改善箇所説明図①

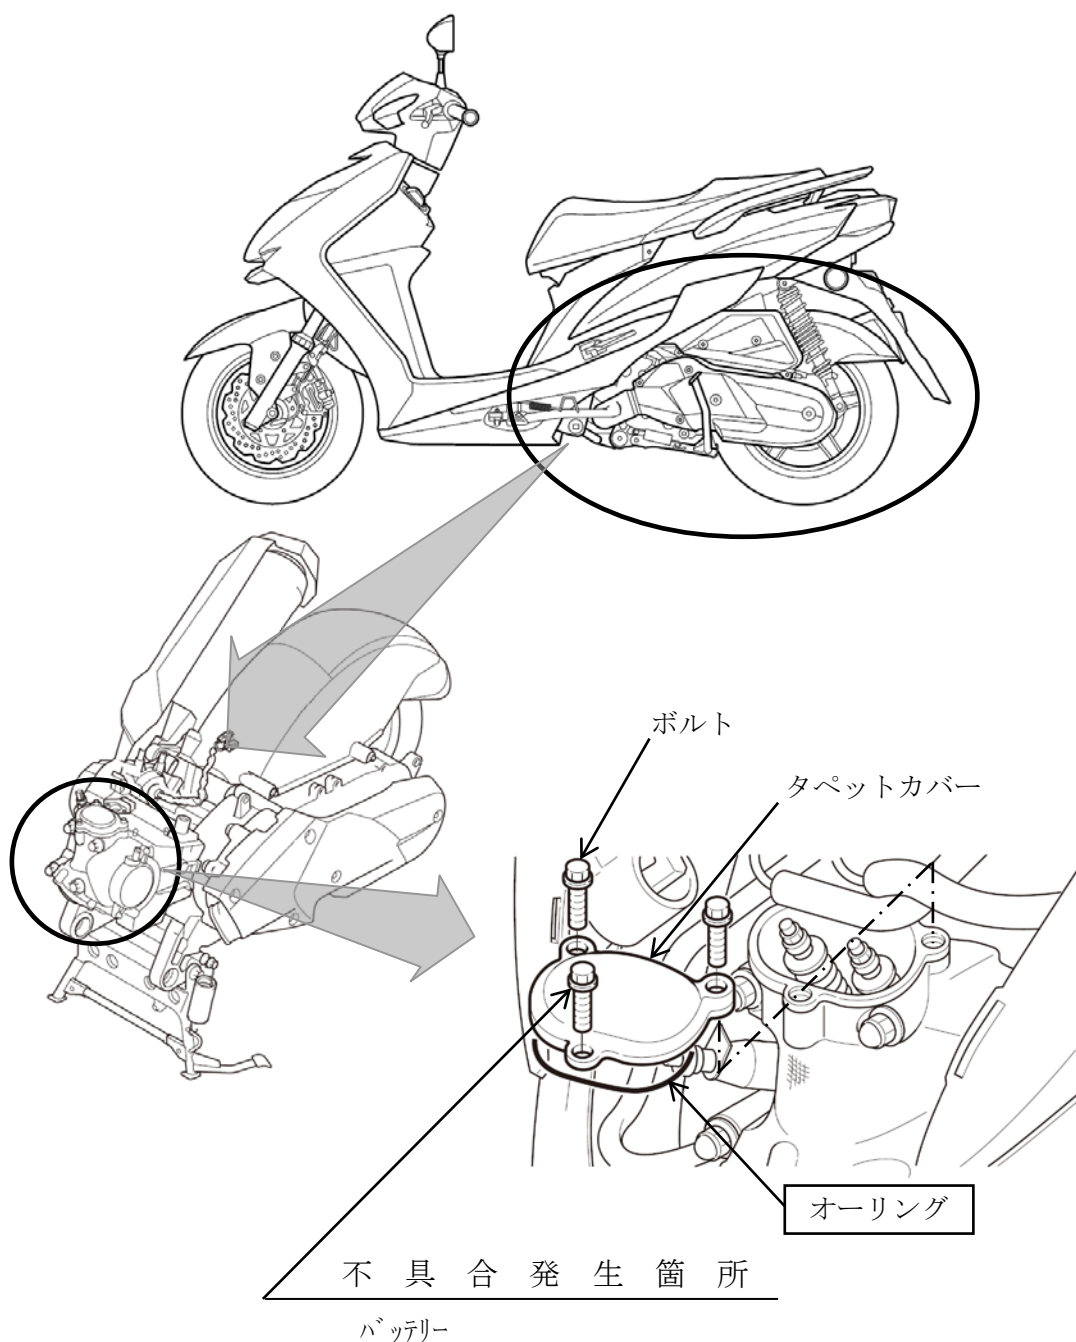
原動機の製造が不適切なため、タペットカバーの締め付けボルトの締め付けが不足しているものがある。そのため、タペットカバーからエンジンオイルが漏れ、最悪の場合、原動機が焼き付き、走行不能となるおそれがある。

改善の内容：全車両、タペットカバーの締め付けボルトを確認し、緩んでいるものは正規に締め付ける。

識別：サイドスタンド取り付け部付近に白ペイントを塗布する。

改善箇所説明図②

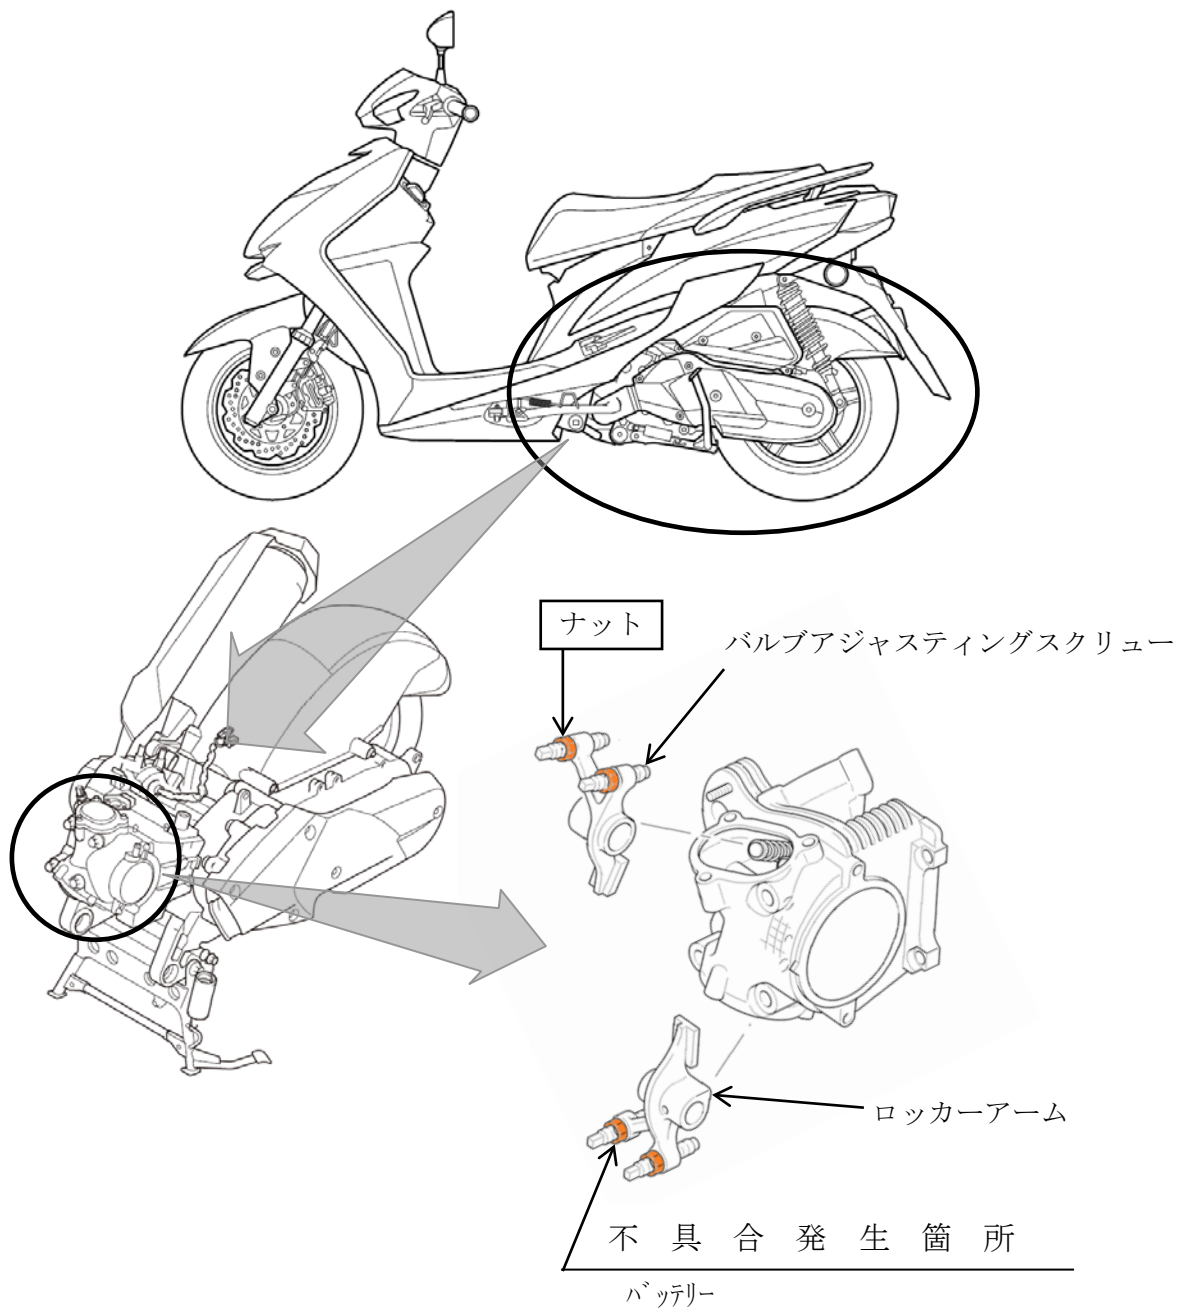
原動機の製造が不適切なため、バルブアジャスティングスクリューのナットの締め付けが不足しているものがある。そのため、バルブクリアランスを正常な状態で保てず、バルブが適切に開かないため、加速不良及び、異音が発生するおそれがある。

改善の内容：全車両、バルブアジャスティングスクリューのナットを確認し、緩んでいるものは正規に締め付ける。

識別：サイドスタンド取り付け部付近に白ペイントを塗布する。
